INFORME VALORACIÓN SUBJETIVA – EXPTE. 0011672/2024 – LOTE 3

Asunto: INFORME TÉCNICO VALORACIÓN SUBJETIVA DE OFERTAS RECIBIDAS PARA UN CONTRATO DE SERVICIOS DE ASISTENCIA TÉCNICA PARA EL CONTROL E INSPECCIÓN DE LA EXPLOTACIÓN DE INSTALACIONES DE PRODUCCIÓN FOTOVOLTAICA EN VARIOS ESTACIONAMIENTOS DE LA CIUDAD DE ZARAGOZA". LOTE 3

PRESCRIPCIÓN 3 - APLICA A TODOS LOS LOTES

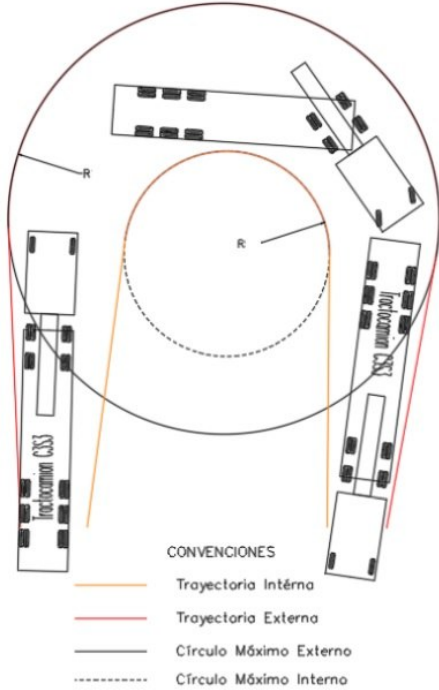
Importante considerar que todos los viales deberán tener una altura libre mínima de 4,50 metros, que su trazado evite posibles obstáculos al circular y maniobrar por ellos y prestando atención a los radios de giro requeridos/apropiados para los tipos de vehículos que vayan a circular por los aparcamientos.
